# Deichmanns Aue Bonn

*Städtebauliches Qualifizierungsverfahren*

## DOKUMENTATION

# ZWISCHEN WALD UND RHEIN

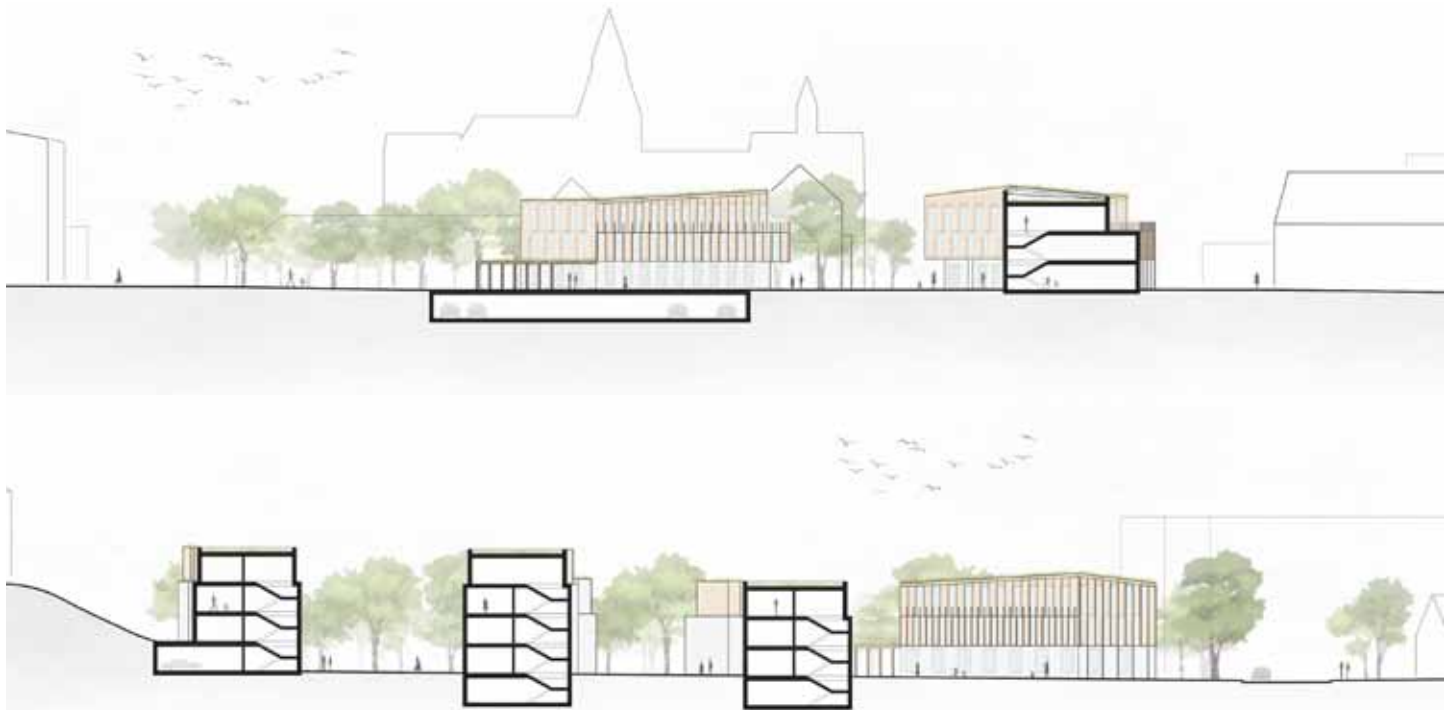
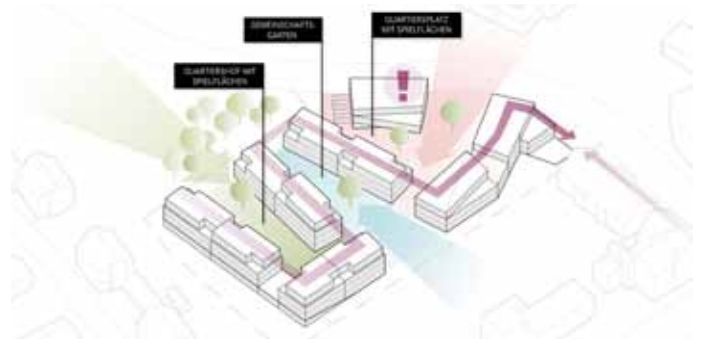
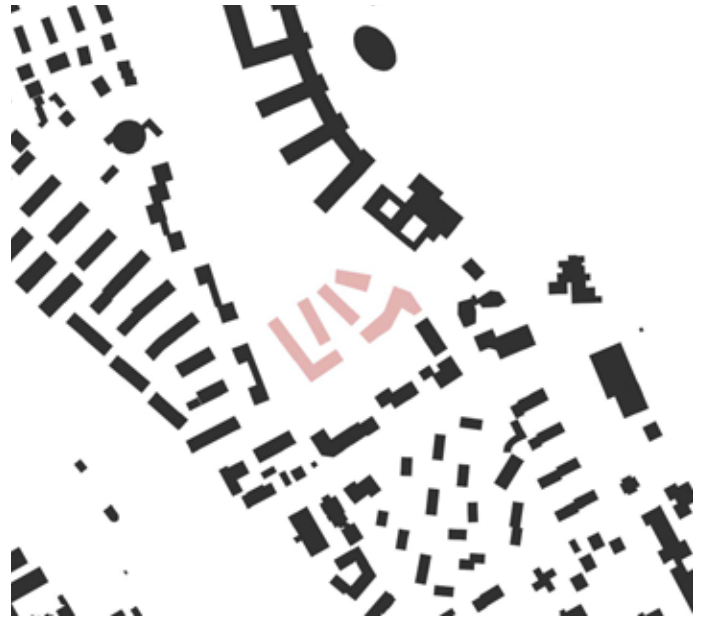
*In einer intensiven Auseinandersetzung mit den Typologien der Umgebung entwickeln die Verfassenden ein starkes und stimmiges Leitbild für das neue Wohnen an der Deichmannsaue. Durch die dafür eingesetzte Struktur eines baulichen Rückens mit offenen Fingern wird, trotz vergleichsweise hoher Dichte, die in der Aufgabenstellung intendierte Durchlässigkeit und Vernetzung spannungsvoll erreicht und eine gute Integration in das Umfeld gesichert. Der Entwurf zeigt eine respektvolle Haltung zum Denkmal „Villa Deichmann“ und nutzt dessen Gegenüber zur Ausbildung eines prägnanten Entrees und einer überzeugenden Adresse.*

*Bei dezidiert schonendem Umgang mit dem erhaltenswerten Baumbestand entsteht zwischen den Gebäudezeilen in sinnvoller Abstufung von öffentlichen, halböffentlichen und privaten Zonen eine Abfolge differenziert angelegter,*

*überwiegend gemeinschaftlich nutzbarer Freiräume, die von allen Wohnungen aus erlebbar sind und deren Qualität mitbestimmen.*

*Der vorgeschlagene Wohnungsmix folgt den Vorgaben der Auftraggeberin, wobei das Miteinander von Kita und Seniorenwohnen und das Einbringen von „Microflats“ teilweise kritisch kommentiert werden und im weiteren Verfahren zu prüfen sind. Das Bemühen, die geforderten Stellplätze überwiegend unter den Gebäuden unterzubringen und dabei einen Teil der Garage ebenerdig auszubilden, wird gewürdigt. Leider wird die Erschließung der hinteren Garage zusammen mit der Anfahrt der Besucherstellplätze teuer erkaufte und bringt vermeidbaren Individualverkehr in die gesamte Tiefe der Anlage.*

*Zusammenfassend verbindet der Entwurf eine hohe städtebauliche Qualität mit spannenden konzeptionellen Detaillösungen für die gestellten Aufgaben.*

# GUT Deichmannsaue

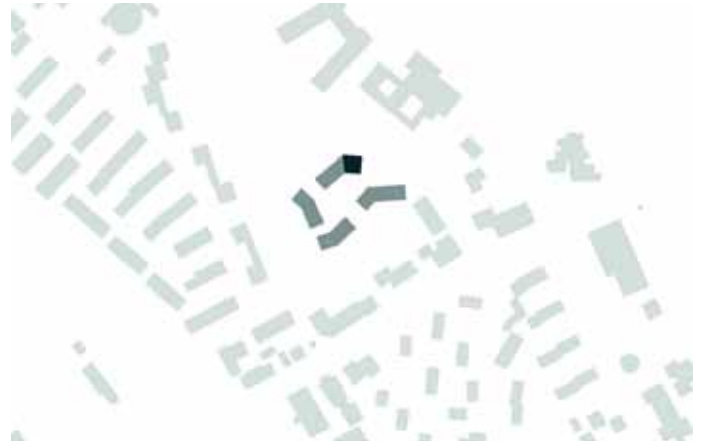
Der städtebauliche Ansatz hebt die Einbindung des Biotops und die Schaffung einer besonders nachbarschaftsbildenden Architektur hervor. Als wesentliches Gestaltungselement definiert er einen großen zentralen Platz, der den Gedanken einer nachbarschaftlichen Identität hervorhebt. Die Ausformung der Baukörper zugunsten einer optimalen Ausrichtung für Photovoltaik und der Wohnqualität wurde kontrovers diskutiert. Kritik äußerte sich in den massiv wirkenden vier- bzw. fünfgeschossigen Erhöhungen vis-à-vis des Schloss Deichmannsaue, welche die Sichtbezüge versperren und als konkurrierend zu dem Baudenkmal wahrgenommen werden.

Es wird ein grüner und naturnaher Lösungsansatz suggeriert, der dennoch eine vergleichsweise hohe Flächenversiegelung abbildet, die dem Leitbild eines nachhaltigen

Quartiers entgegensteht. Dass schützenswerte Bäume durch das Konzept entfallen, wird der Prägnanz des Biotops nicht gerecht. Die Auseinandersetzung mit dem Hang und der ihm vorgelagerten Retentionsflächen und Streuobstwiesen wird als positiv bewertet, diese werfen in ihrer Nutzung, Pflege und Organisation jedoch Fragen auf.

Im Ergebnis werden ca. 5900 m<sup>2</sup> Wohnfläche erreicht, bei dem angesetzten (Vergleichs-) Schlüssel für den Wohnungsmix wird dabei eine relativ geringe Flächenausnutzung festgestellt. Die unter den Gebäuden liegende Tiefgarage geht weit über die Gebäudestandorte hinaus, was sich negativ auf die Wirtschaftlichkeit des Entwurfs auswirkt.

Die locker anmutende Gebäudeanordnung im Grundriss wird durch die freigestellten Bezüge aber teilweise „ins Leere“ geführt, so dass die Ausrichtungen der abge-

knickten Zeilen nicht nachvollziehbar sind. Bei einem vergleichsweise hohen Versiegelungsgrad erscheint dabei das Verhältnis unglücklich. Der Entwurf wurde seitens der Jury gegensätzlich aufgefasst. Dabei sorgte unter anderem die städtebauliche Anordnung, sowie die Bezugnahme zum Denkmal Schloss Deichmannsaue für kontroverse Diskussionen.

# DEICHMANN'S AUE

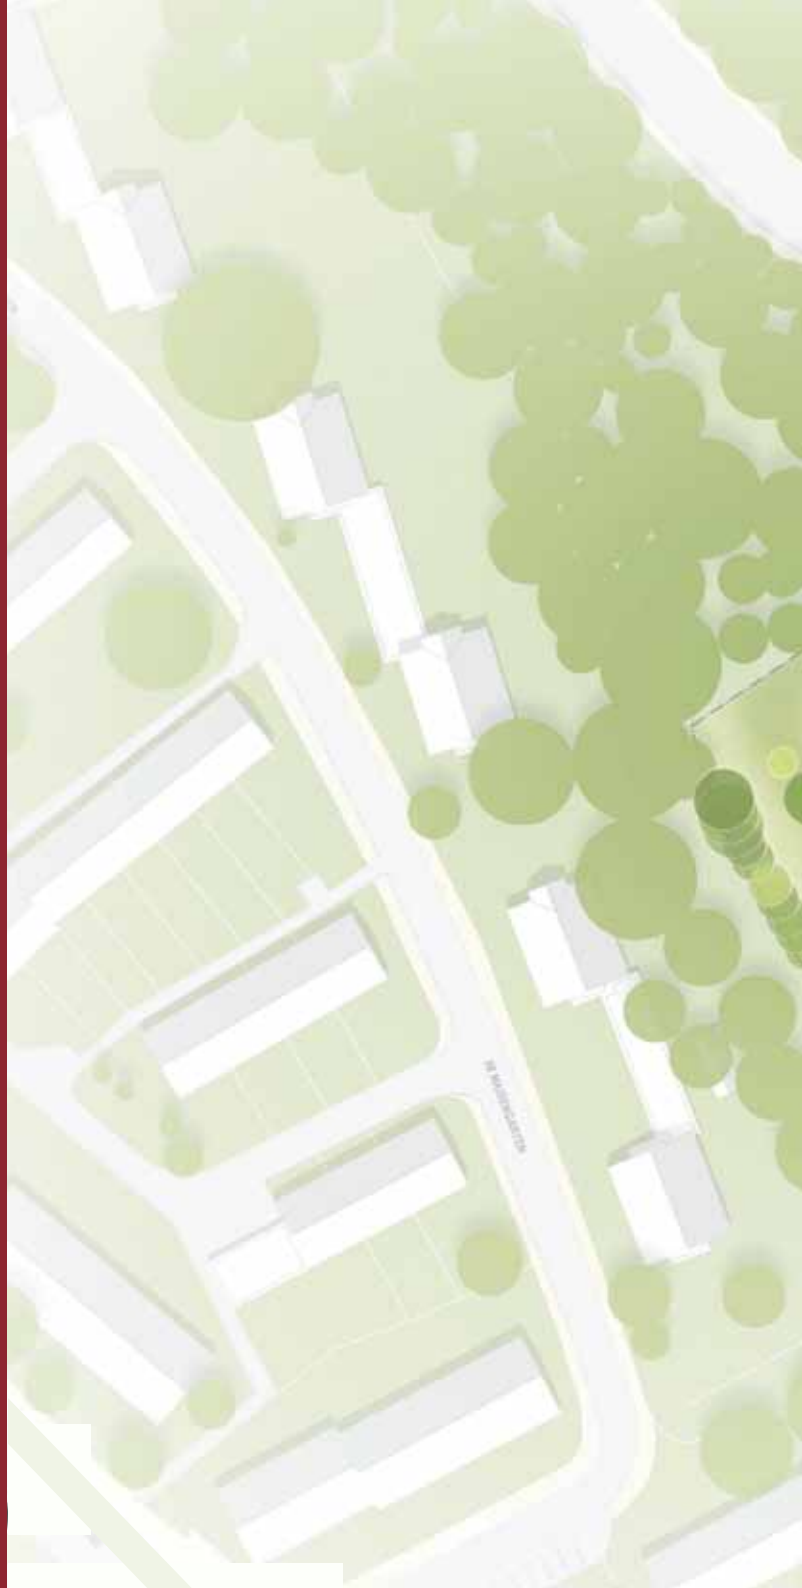
Die Arbeit verfolgt das Leitbild einer Blockrandbebauung, mit einem Entree und Wohnhof. Die Wohnbebauung gliedert sich dabei um einen Innenhof, der das Herzstück darstellt. Trotz hoher Dichte, werden gleichzeitig die Abstände zu den angrenzenden Grünstrukturen gewahrt. Es wird eine Mischung unterschiedlicher Wohnformen in einem Nutzungsmix dargestellt.

Die kompakte Unterbringung des ruhenden Verkehrs wird positiv beurteilt. Dennoch nehmen die Entwurfsverfasser in ihrem Konzept wenig Rücksicht auf die Besonderheit des Ortes, welche aufgrund seiner spezifischen Qualitäten einer intensiven Auseinandersetzung bedarf. Die Nachbarschaft wird überformt und das introvertierte Konzept berücksichtigt in keiner Weise die Notwendigkeit der Vernetzung der qualitativ hochwertigen angrenzenden Grünstrukturen.

Auch der Wohnhof mit seiner angedachten Freiraumstruktur zeigt deutliche Schwächen. So wird dieser Bereich in Teilbereichen privatisiert und schwächt die Eignung als Begegnungsraum deutlich. Auch der angedachte Durchgang zu den Gebäuden, welche durch die platzabgewandte Seite erschlossen werden, kann dieses Defizit nicht ausgleichen.

Die gewährten Abstände zu den angrenzenden Grünstrukturen greifen u.a. die Themen Wasserwirtschaft auf. Es gelingt aber nicht, gleichzeitig für die zukünftigen Bewohner:innen einen Mehrwert zu erzielen. Intensiv wird die Qualität des Wohnens diskutiert und die Jury kommt zu dem Schluss, dass die Architektur der Laubengangerschließung keinen qualitätvollen Beitrag leistet, zumal diese Gänge reine funktionale Erschließungsflächen sind. Die Barrierefreiheit kann auf den ersten Blick nicht nachvollzogen werden. Ebenso werden die Abstandsflächen

*untereinander kritisch diskutiert und die Dichte erscheint durch Abstriche in der Wohnqualität erkaufte.*

*Aufgrund der spezifischen Dachlandschaft wird der Umgang mit dem Denkmal kritisch gesehen. Ebenso wird die Lage der Tiefgaragenzufahrt aufgrund der Nähe zur Nachbarbebauung und der Kita kontrovers diskutiert.*

*Insgesamt wird durch die Jury im Entwurf kein robustes Konzept erkannt, welches einen Beitrag für die Entwicklung des Gebiets hin zu einem qualitätsvollen Wohnort leisten kann.*
